REF.: SOLICITANTE: ANTÔNIO CARLOS DANIELE
TÍTULO: "PERFIL PARA PASAMANOS CON MOLDURA DE RÁPIDA
INSTALACIÓN"
EXPEDIENTE: NC2019/0001186

RESPUESTA AL EXAMEN DE FONDO OFICIO No. 6016

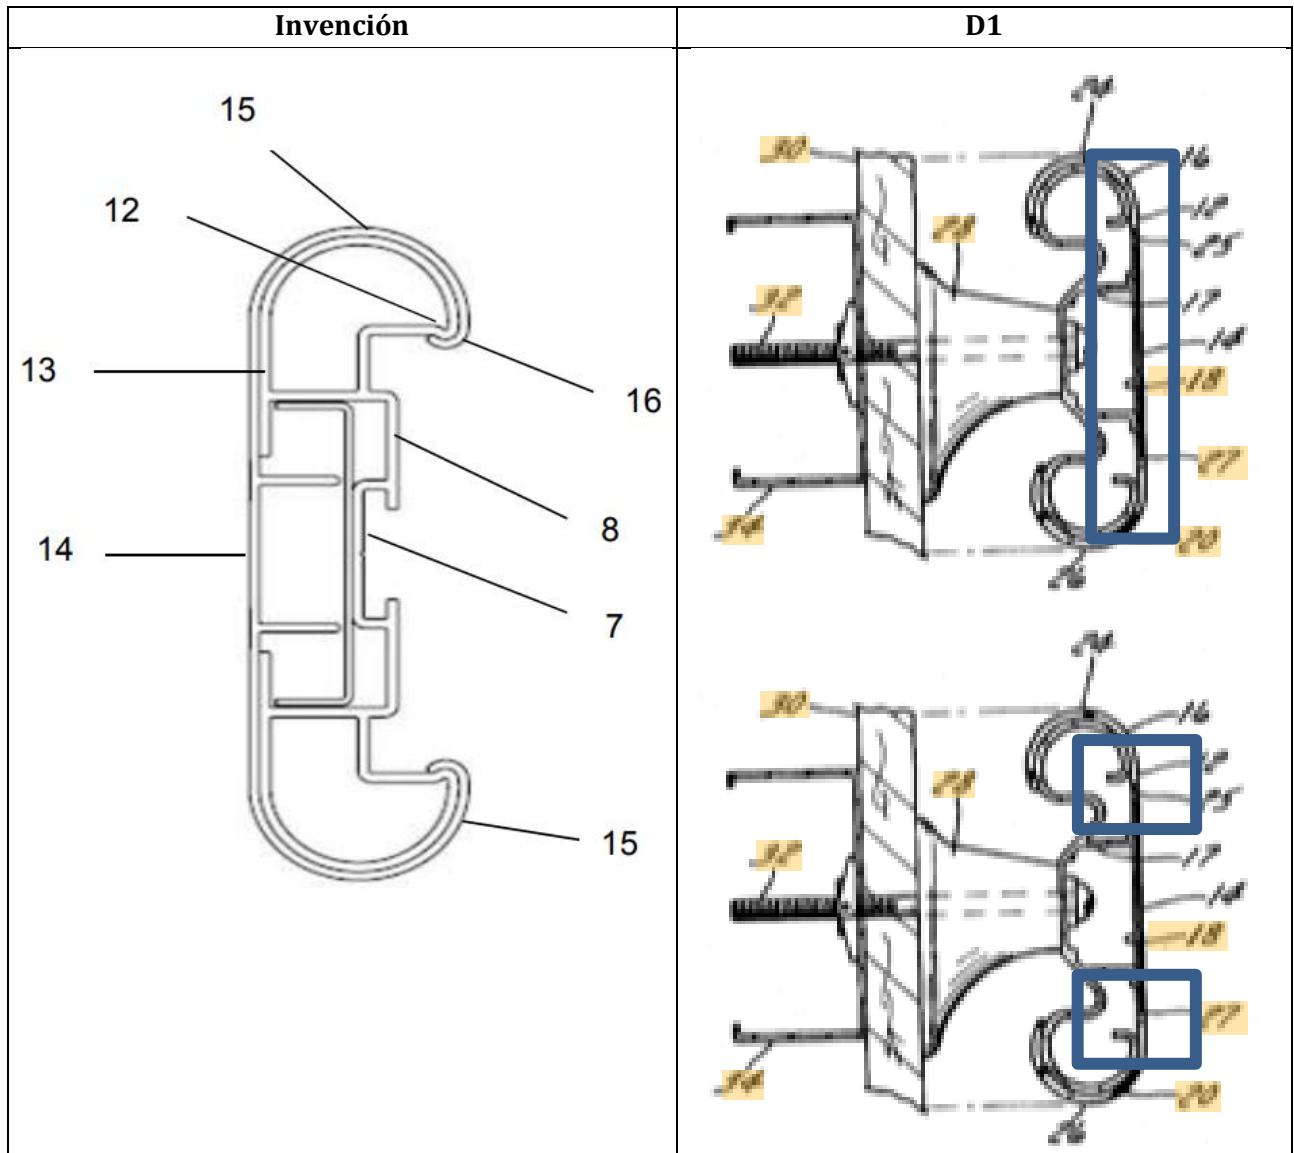
El Examinador ha manifestado que el documento D1 anticipa todas y cada una de las características de la invención en una sola realización. Sin embargo, el Solicitante discrepa de dicha conclusión por las razones que presenta a continuación:

En primer lugar, sea de resaltar que la objeción a la novedad de una invención recae en el hecho que la invención y el arte previo son idénticos, lo cual claramente no se presenta en el siguiente caso, pues las características que reivindica la presente invención no son anticipadas, tal y como se evidencia a continuación:

En el cuadro comparativo realizado por el examinador, se cita el retenedor (17) y su forma en sección transversal (ver circulo en la figura). Sin embargo, esta no es la característica que presenta la reivindicación 1. La reivindicación 1, protege las porciones superiores (9) e inferiores (10) junto con su conformación curvilínea (11) y los vértices posteriores lineares (12) (ver cuadrado en la figura de la invención), los cuales no son anticipados por D1, tal y como se puede ver en el recuadro azul de la figura abajo. Por consiguiente y en lo que respecta a esta primera característica, no es una característica que se anticipe por D1.

Invención	D1

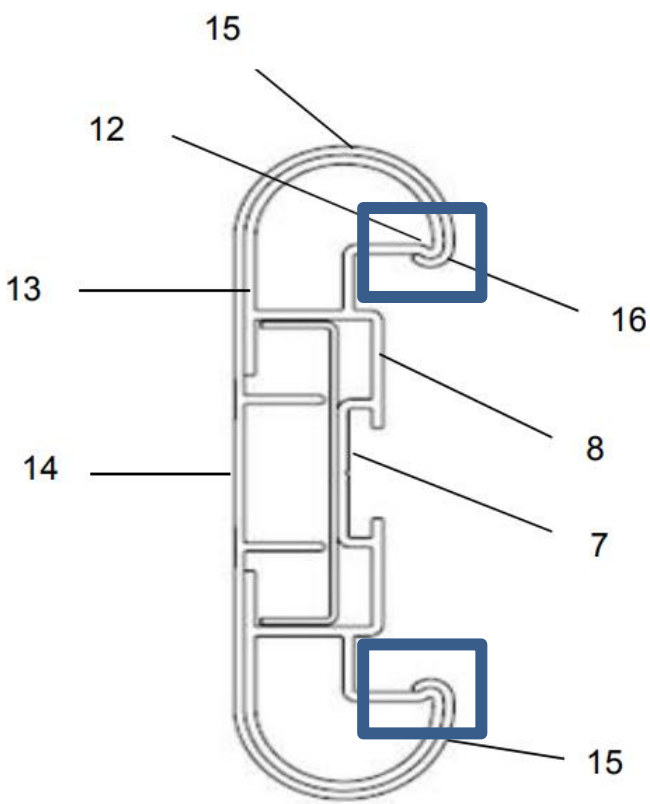
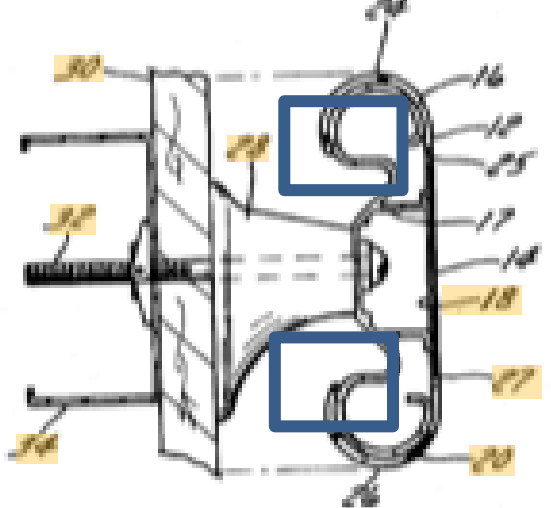
La siguiente característica comparada por el Examinador: *“Las partes frontal (13), superior (9) e inferior (10) del perfil (3) reciben la moldura (14)”*, tampoco es anticipada pues el arte previo es claro en indicar que la lámina (12) es montada de forma deslizable en un retenedor (17), por lo que es claro que son dos superficies que se encuentran en un punto y que no está montada una sobre toda la superficie de la otra. De hecho, la figura del arte previo evidencia claramente esto, no se evidencia

una moldura completa sobre la estructura, como si lo muestra la presente invención (Ver figuras a continuación)
